## Contribution de [Toulon@Venir](http://www.toulonavenir.com) à la concertation « Halte ferroviaire de Sainte Musse »

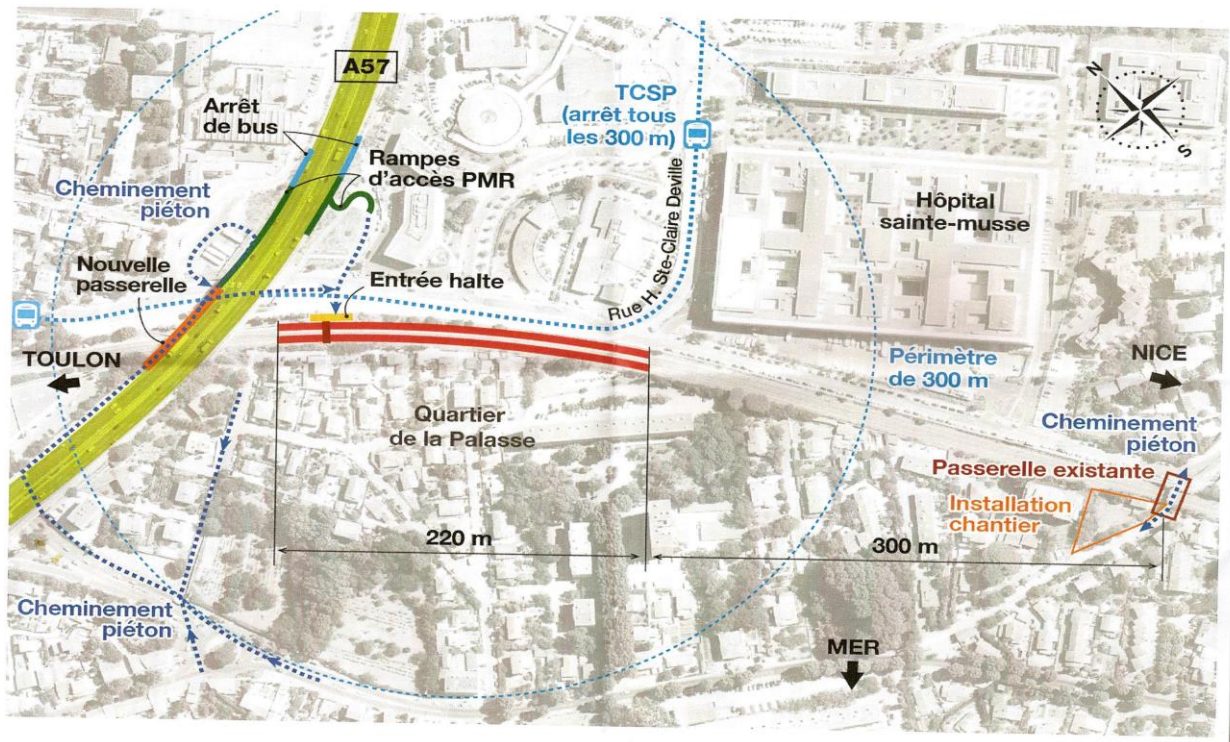
Il s'agit d'assurer l'entrée commode dans le pôle, à partir des 4 sous-ensembles éclatés du quartier, à savoir :

- Le quartier 'Sainte Musse' (rues Blondel, Appert, Ste Claire Deville etc....)
- Le quartier 'La Palasse' (avenues de la Palasse, Mireille, Joseph Gasquet-Sud, Forbin, etc....)
- Le quartier 'Léo Lagrange' (avenues Jean Loste, Fontpré, Cassin, rue David, etc....)
- Le quartier 'Nord-ouest' (avenue Joseph Gasquet-Nord), rue Mansard, Résidence 'la prairie, etc...

Ces 'portes d'entrée' devront être situées autant que possible en des points différents qui pourraient être spécifiques aux sous quartiers.

A partir des 'portes' le cheminement permettant les échanges intermodaux donnera accès aux différents modes et aux autres points d'entrée. Ces accès et échanges devront être possibles pour les piétons, éventuellement équipés de vélos, et les PMR (personnes à mobilité réduite). Le pôle multimodal offrira ainsi la possibilité d'échanges piétons, 2R (deux roues) et PMR entre les différents sous-ensembles du quartier.

Ces échanges sont actuellement inexistantes ou très malaisés.

Pour le moment l'accessibilité dans le rayon géométrique de 300m reste à confronter avec la commodité des cheminements existants ou envisagés.
